Relatório de Fiscalização dos Serviços de Manejo de Resíduos Sólidos e Limpeza Urbana do Município de Pedra do Anta/MG

Fiscalização Regular Direta
Proc. Administrativo Fiscalização – 011/2026

Pedra do Anta - Agosto/2026

Mural ao lado do ponto de atendimento

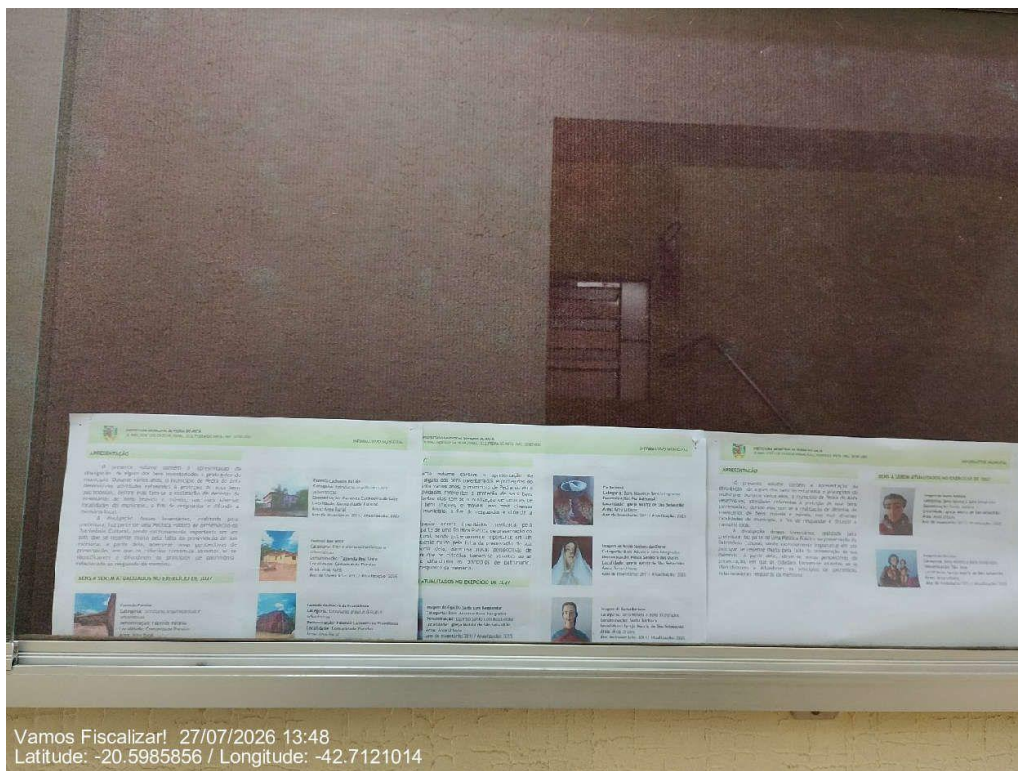
Comentário do avaliador: Nenhum dos demais documentos são disponibilizados no ponto de atendimento e no site da Prefeitura.

Comentário do avaliador: Ausência de todos os documentos listados na resolução

Ponto de acondicionamento dos resíduos de saúde na UBS

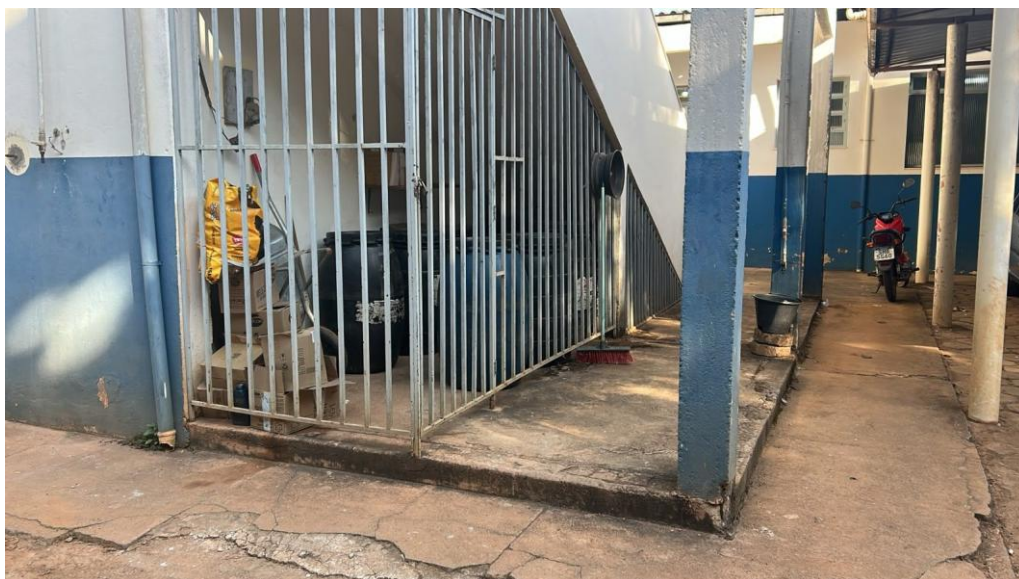
Comentário do avaliador: Informado que na Unidade Básica de Saúde - UBS há ponto de recebimento dos resíduos de saúde gerados no setor público e privado. E que a Serquip coleta esses resíduos, sendo a responsável pela destinação ambiental adequadas deles.

Área de transbordo.

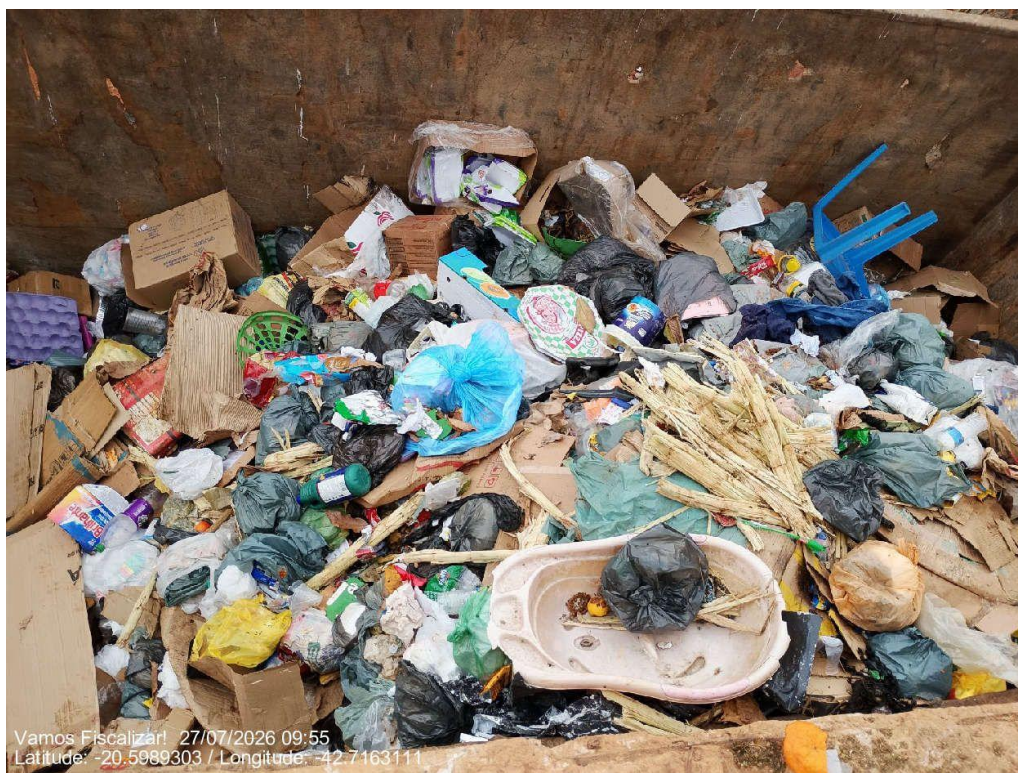
Entrada do transbordo.

Rachaduras no container.

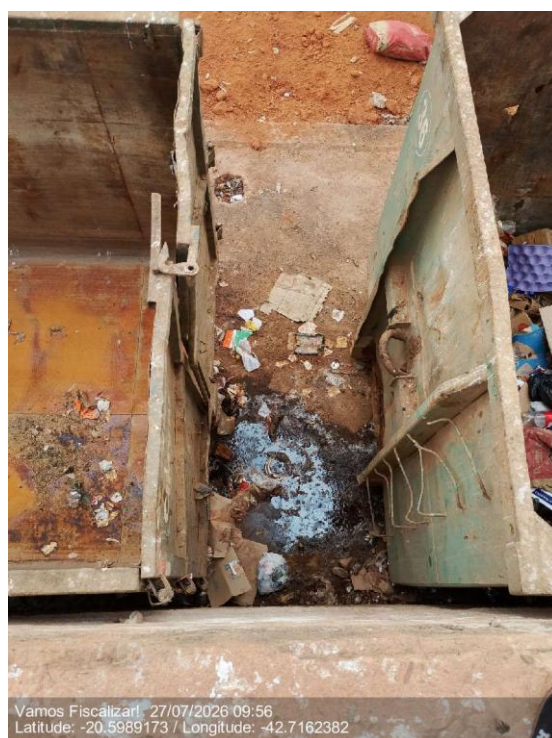
Acúmulo de líquido.

Resíduos no entorno dos contêineres

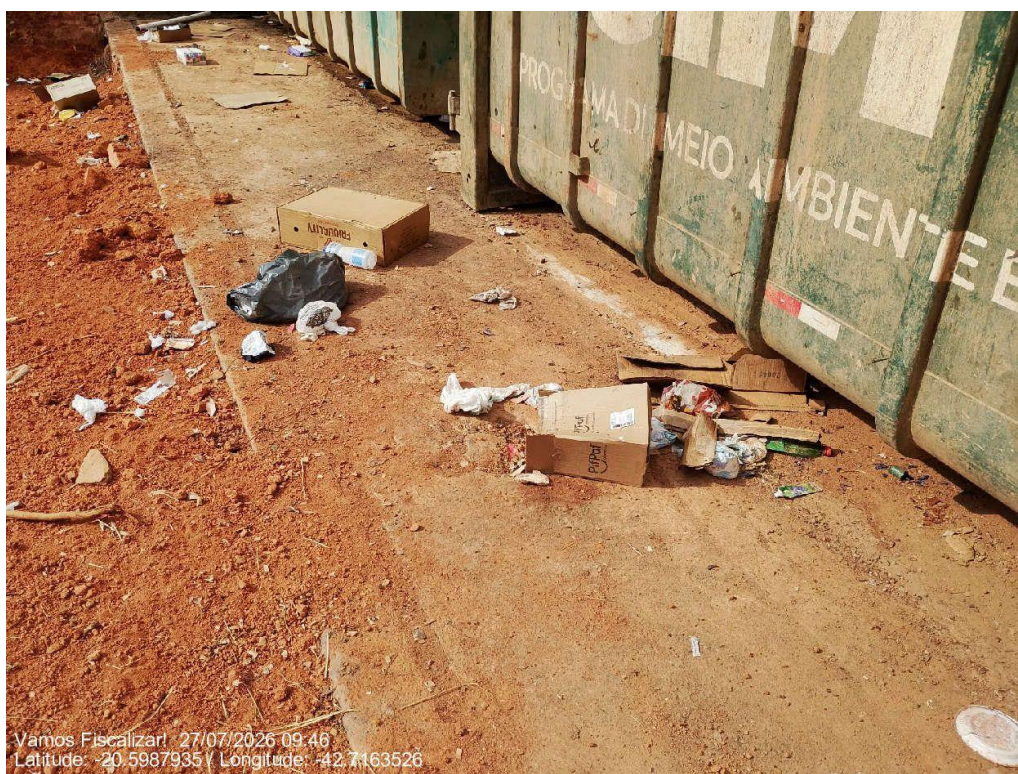
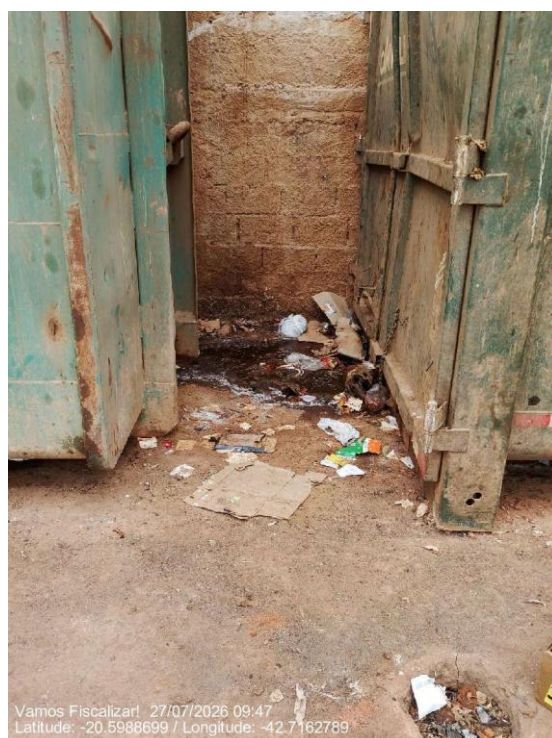
Há transbordamento de resíduos na área de transbordo?

Sim
